OSSERVAZIONI DELLA I.V.P.C. POWER 6 S.r.l. AL:

Progetto di un impianto eolico composto da 11 turbine eoliche da 4,5 MW, per una potenza totale di 49,5 MW, da realizzarsi nel Comune di Forenza (PZ) e relative opere di connessione e infrastrutturali, ricadenti nei territori comunali di Palazzo San Gervasio (PZ), Montemilone (PZ), Acerenza (PZ), Maschito (PZ), Venosa.

Codice procedura: 6111 del 10/05/2021
Proponente: **Blue Stone Renewable I S.r.l.**

Fig. 3. Inquadramento su I.G.M.: con circonferenze blu sono rappresentati i WTG della IVPC Ppower 6 approvati nel procedimento autorizzativo, ed ampliamenti interni al limite di area vasta (linea ciano) di Blue Stone I; in arancio, le macchine proposte dalla Blue Stone I.

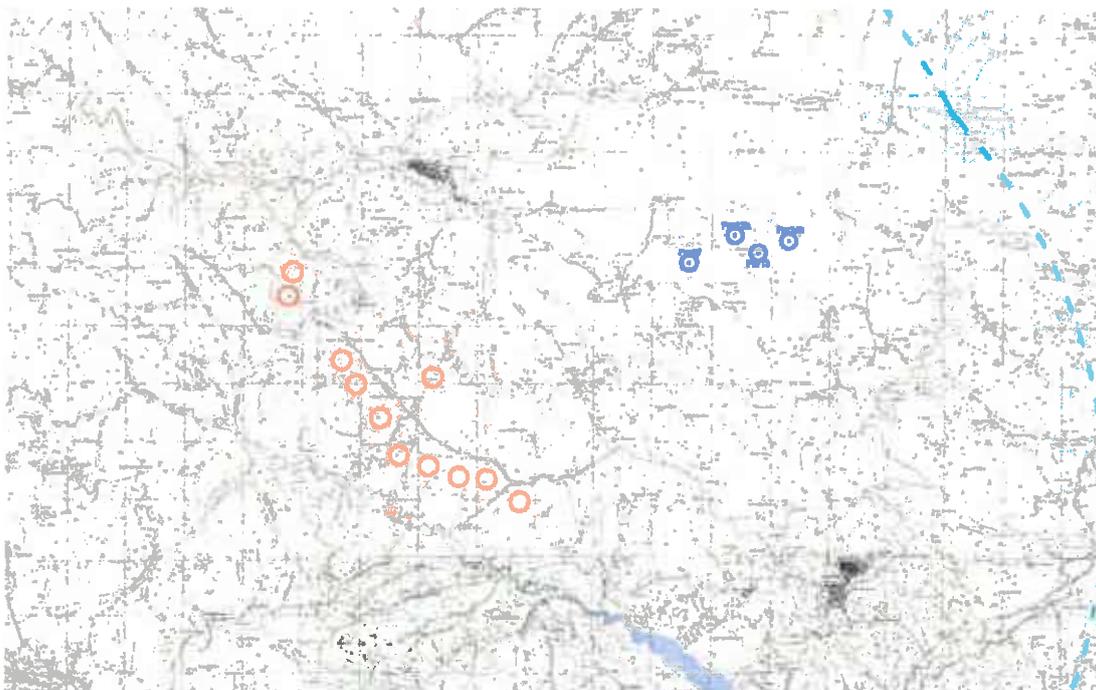
c) La ricorrente **IVPC Power 6** ha ottenuto, nell'ambito di Procedimento Autorizzatorio Unico Regionale ai sensi dell'art. 27bis del D.lgs. 152/06, giusta Deliberazione di Giunta Regionale della Basilicata n. 202100251 del 30.3.2021, autorizzazione alla costruzione ed esercizio di un impianto eolico costituito da n. 4 aerogeneratori, per una potenza complessiva di 8MW, poi modificato, ai sensi del decreto-legge 16 luglio 2020 n. 76 come coordinato con la legge di conversione 11 settembre 2020 n. 120, alla potenza complessiva di 15,2MW.

Tali aerogeneratori sono stati autorizzati al termine di un procedimento che, accogliendo le valutazioni negative da parte dei competenti uffici urbanistici e da parte della Soprintendenza ai beni Paesaggistici e Culturali della Basilicata, ha cassato quattro degli otto WTG inizialmente presentati, anche per ragioni legate agli impatti paesaggistici e cumulativi.

Fig. 4. Estratto dell'elaborato A.17.1.0 ALLEGATI GRAFICI AL SIA-parte II, della Blue Stone I In rev0 del Settembre 2021: non sono presenti i WTG della IVPC 6, visibili invece nella immagine di fig. 3 e nella successiva fig. 5.

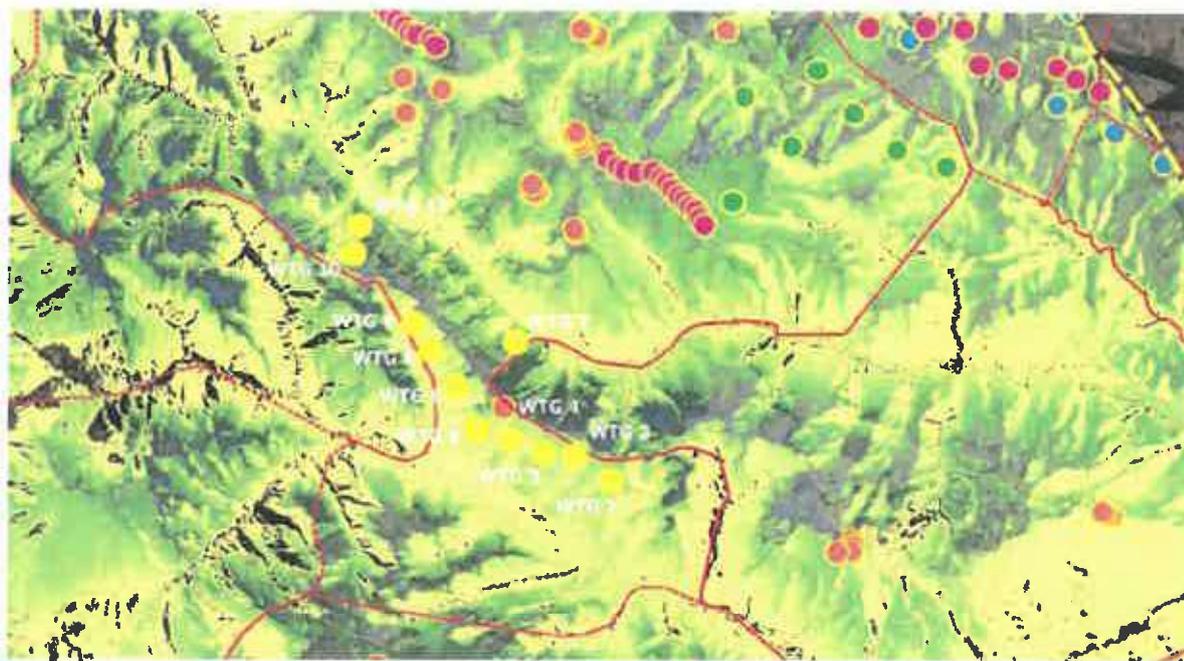
d) Tale progetto della IVPC 6 –*assieme ad altri già autorizzati e/o approvati in esito a procedimenti di VIA- NON RISULTA ESSERE STATO INSERITO* dalla Blue Stone I negli elaborati dello Studio di Impatto Ambientale e negli Studi di Area Vasta, inficiando pertanto l'Analisi paesaggistica ai fini della valutazione degli Impatti Cumulativi.

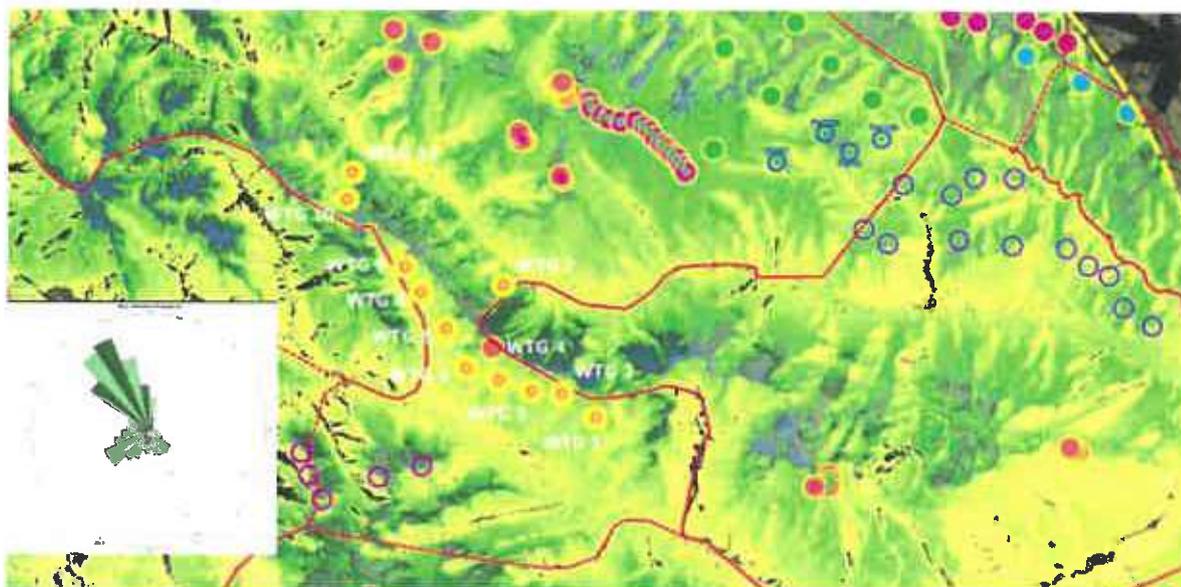
- e) Il mancato inserimento dei parchi eolici sopra evidenziati, pertanto, non consente di valutare adeguatamente gli elementi per il corretto inserimento nel paesaggio e sul territorio, come regolamentato dal D.M. del 10-9-2010 (*Linee guida nazionali per l'installazione di impianti alimentati da fonte rinnovabile*). In particolare, con riferimento all'allegato 4, art. 3.2-Misure di *mitigazione*, tale mancata valutazione degli Impatti cumulativi incide con riguardo almeno ai commi "e", "k", "m", "n" che così recitano:

Fig. 6. Involuppo delle circonferenze delle distanze minime in termini di multipli del diametro dell'aerogeneratore della Blue Stone I: le macchine sono situate a distanze mutue di molto inferiori a quelle minime prescritte dal DM 10.9.2010.

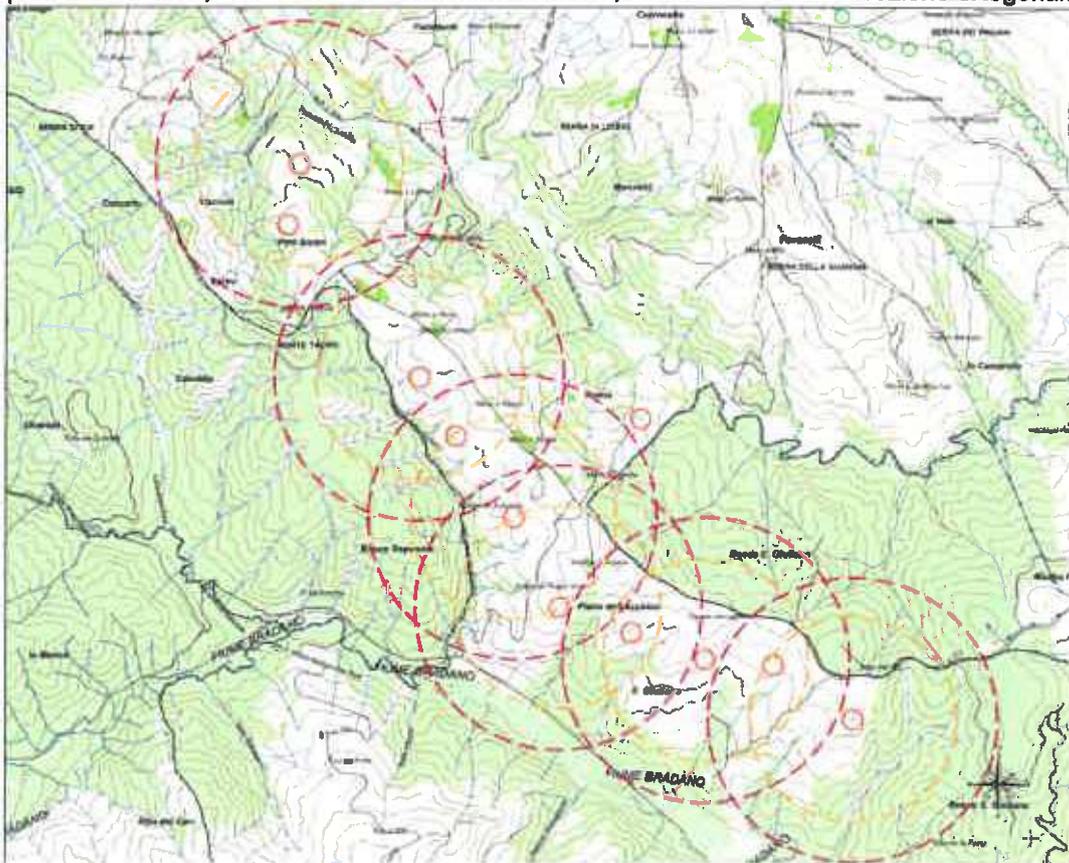
- f) Con particolare riferimento al punto n, in rapporto alla dimensione del rotore della macchina prevista da Blue Stone I (diametro 145m), **si ritiene necessario segnalare** che le macchine proposte **non osservano le distanze minime** previste per il corretto inserimento nel paesaggio e sul territorio: esse sono collocate a distanze mutue inferiori a quelle minime prescritte (almeno pari a circa 900m, sulla direzione dominante dei venti, e circa 600m nella direzione ortogonale).

- g) Si precisa che il rispetto di tali distanze minime, oltre che da un punto di vista di impatto sul paesaggio, è tecnicamente necessario allo scopo di evitare l'"effetto scia". Tale fenomeno, noto in letteratura come "*wake effect*", si verifica ogni volta che il flusso del vento incontra un aerogeneratore e crea, in uscita dalle pale, una serie di turbolenze che comporta problemi aerodinamici alle turbine eoliche prossime. Infatti, anche a causa della ciclicità delle turbolenze indotte, possono crearsi fenomeni di risonanza e conseguenti rotture a fatica di alcuni importanti componenti meccanici, con tutto ciò che ne consegue in termini di sicurezza di esercizio.
